改善箇所説明図

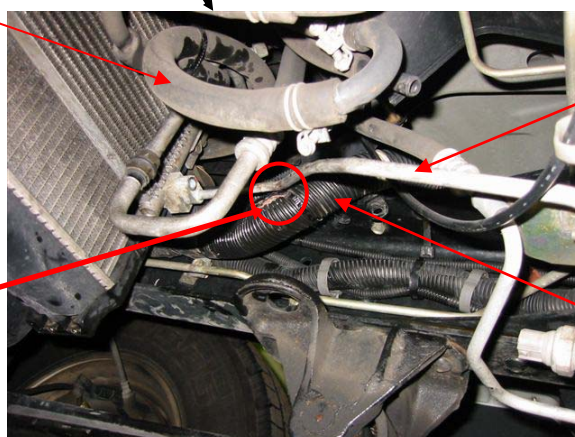
エアコン用コンデンサ部のシャシ電気配線の取り回しが不適切なため、エアコン冷媒配管と当該配線が干渉しているものがある。そのため、走行時の振動等により当該配線が断線し、最悪の場合、エンジンが停止し、再始動できなくなるおそれがある。

全車両、当該部位の干渉の有無を点検し、干渉している場合はエアコン冷媒配管を対策品と交換する。
なお、当該電気配線に損傷がある場合は補修を行なう。
